Comune di Fanano
Provincia di Modena
Piano Regolatore Generale

VARIANTE SPECIFICA

RELAZIONE DI CONTROIDEDUZIONE
ai pareri ed alle osservazioni degli enti interessati

Documento di controdeduzioni alle riserve e prescrizioni sollevate in merito alla variante urbanistica, adottata con Deliberazione di Consiglio Comunale n. 39 del 26 settembre 2018.

Estratto PRG – sovrapposizione TDU e carta delle tutele con evidenziata l'area interessata da frana quiescente.

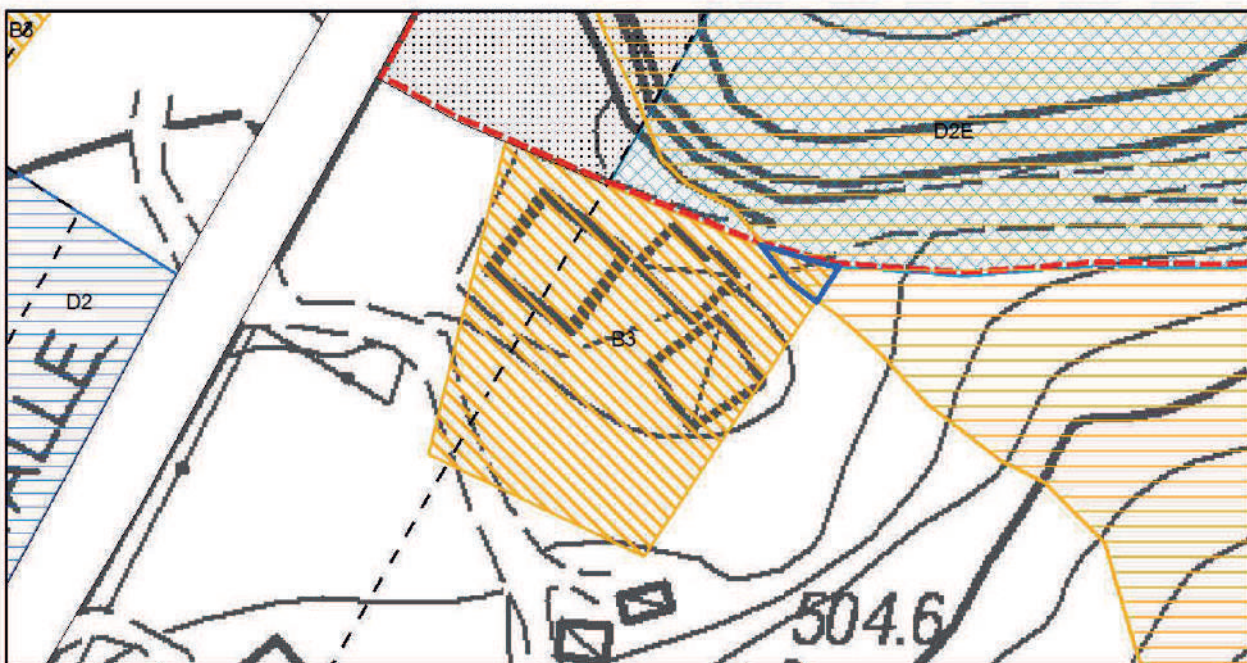
In relazione al punto 5, si segnala che il lotto B3 erroneamente stralciato e reintrodotta dalla presente variante ricade in zona caratterizzata fenomeni di dissesto (frana quiescente art. 15 PTCP) per la quale in fase attuativa,

- 1. si prescrive il rispetto delle disposizioni del citato articolo del PTCP con particolare riferimento ai commi 5 e 6.**

- 1. Si ritiene l'osservazione DEGNA DI ACCOGLIMENTO.**

Si evidenzia che la previsione, è stata assentita in sede di approvazione della Variante Generale al PRG con Deliberazione di Giunta Provinciale n. 317 del 01.08.2003, e che la stessa è stata erroneamente stralciata in sede di informatizzazione del PRG; con la presente Variante si è quindi esclusivamente provveduto a correggere un errore materiale. In merito all'interessamento della previsione da una frana quiescente la sovrapposizione della tavola del TDU con la carta delle tutele evidenzia che solo una minima parte nell'angolo est, della previsione è interessata dall'ambito di tutela (circa mq 30).

Si evidenzia infine che il PRG è stato conformato al vigente PTCP con variante specifica approvata con Deliberazione del Consiglio Comunale n. 12 del 13.03.2015, pertanto nelle carte delle tutele del PRG (TAV. 2A) è riportato il citato perimetro della frana quiescente ed i dispositivi di cui all'art. 15 commi 5 e 6 del PTCP sono riportati all'art. 29.1 commi 5 e 6 nelle Norme Tecniche di Attuazione del PRG.

La succitata prescrizione risulta pertanto già recepita nel PRG e nelle sue NTA.
